## **ESCLARECIMENTOS AOS QUESTIONAMENTOS REFERENTES AO EDITAL Nº 008/2016 - CONSTRUÇÃO DO HOSPITAL REGIONAL DA MULHER PARTEIRA MARIA CORREIA.**

Processo nº. 84952/2016-2.

Licitação NCB 008/2016

### **RESPOSTAS AOS LICITANTES**

### Projeto (DES. 0049/R01-DETALHE DE CAIXILHOS)

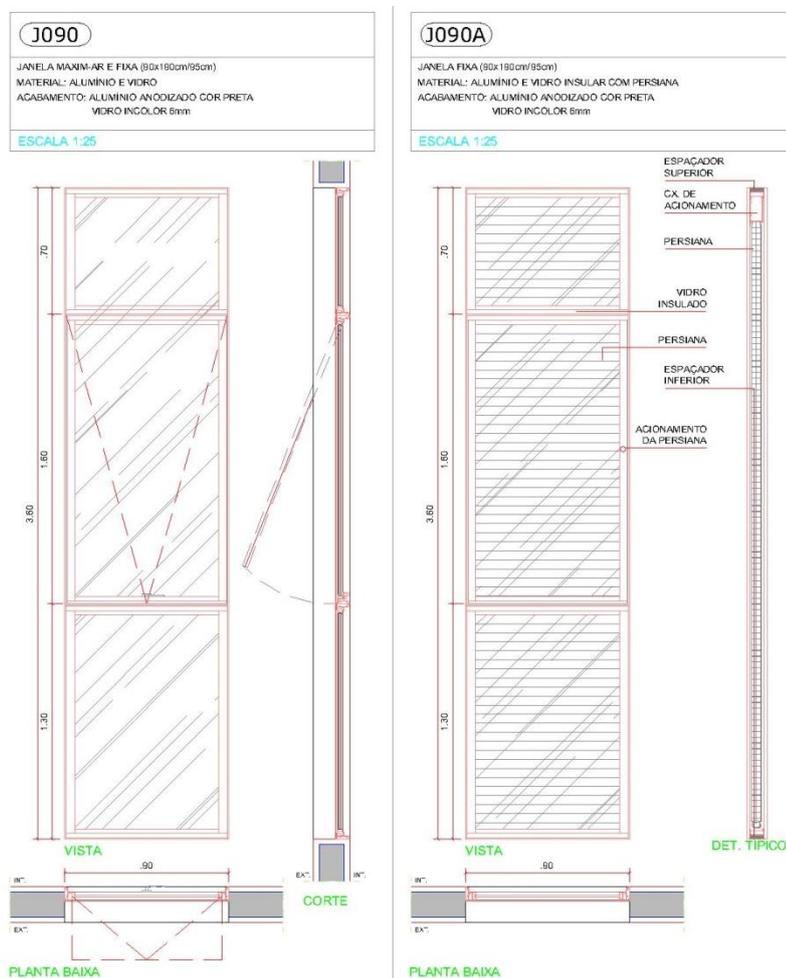
- 1) Encontramos divergências entre projetos e seguintes itens da Planilha Orçamentária:

Pergunta-se: O projeto prevalece sobre a Planilha?

Esclarecemos que os projetos e o orçamento, como também suas memórias de cálculo, devem estar em sintonia sempre. Assim como as demais peças técnicas, o orçamento e o projeto precisam estar em harmonia, pois todos são partes essenciais para a boa execução da Obra.

Esclarecemos ainda que, apesar do descritivo apresentar um tamanho de 0,9 x 3,25 = 2,925 estava previsto uma área de 3,2175 m<sup>2</sup> no insumo previsto em sua composição. Ainda assim, seria necessário 3,24 m<sup>2</sup> para cada um dos itens questionados.

Observada a incongruência apontada, corrigimos a composição e, assim, o orçamento, do seguinte modo:

Reprodução dos detalhes de impermeabilização de áreas molhadas do projeto arquitetônico:

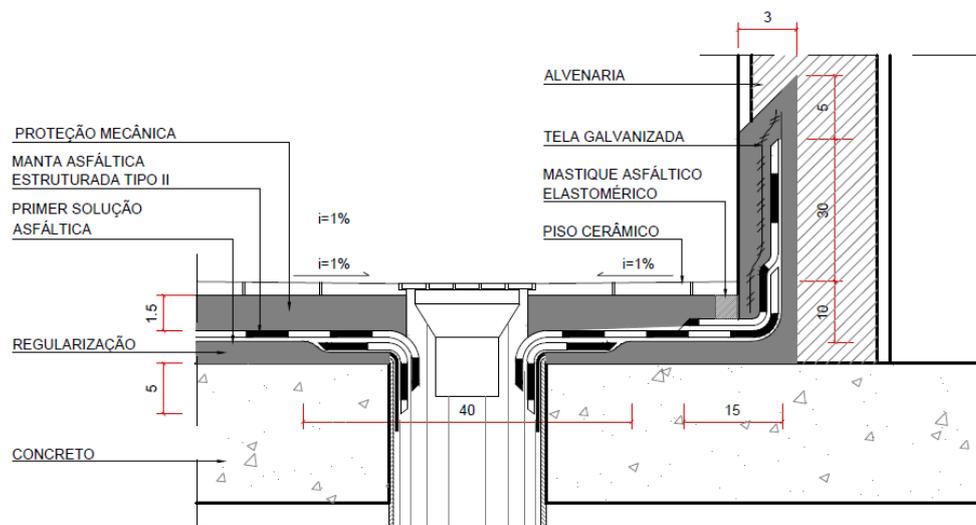
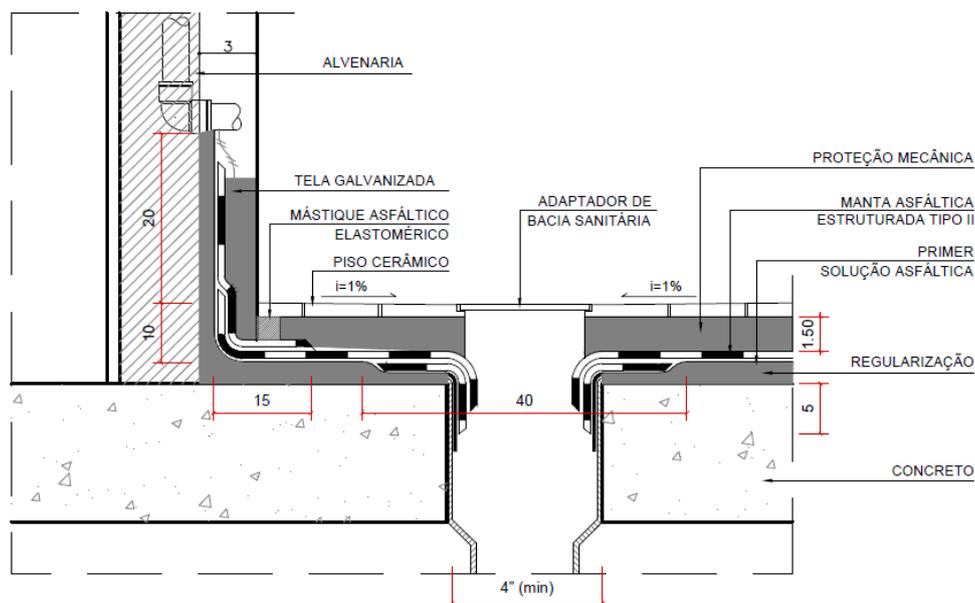
A respeito dos serviços de impermeabilização, encontramos divergência entre a planilha e o projeto no tocante ao item impermeabilização. Listamos todos os itens de impermeabilizações constantes na planilha, ocorre que no desenho 1286-MI-ARQ-EX-0050-DETA-R01 – Detalhes Construtivos está especificado Manta Asfáltica Estruturada tipo II para as áreas molhadas, serviço este que não está contemplado em planilha (Vide abaixo e a seguir: Planilha da Obra e reprodução dos detalhes de impermeabilização do projeto arquitetônico).

*Deveremos adotar o projeto ou a planilha?*

Caso seja adotado o projeto, solicitamos acrescer ao Valor Base da Obra a diferença de custo entre impermeabilização com manta asfáltica X impermeabilização com argamassa aditivada.

Com relação ao item 3, subitens 3.1 ao 3.5, tratam-se das impermeabilizações das estruturas enterradas e os itens devem ser mantidos conforme planilhado.

Com relação ao item 3.6, se trata da impermeabilização do reservatório e o item também deve ser mantido conforme planilhado.

Para o item 5, subitens 5.2.5 e 5.10.12, incluímos no projeto um detalhe típico genérico com manta, sendo assim em novo estudo realizado, sugerimos a mudança do item de planilha que contempla o material e a mão de obra “IMPERMEABILIZACAO DE SUPERFICIE COM ARGAMASSA DE CIMENTO E AREIA, TRACO 1:3, COM ADITIVO IMPERMEABILIZANTE, E=1,5 CM” para o material do “IMPERMEABILIZACAO DE SUPERFICIE COM REVESTIMENTO BICOMPONENTE SEMI FLEXIVEL”, que atenderá a execução do serviço.
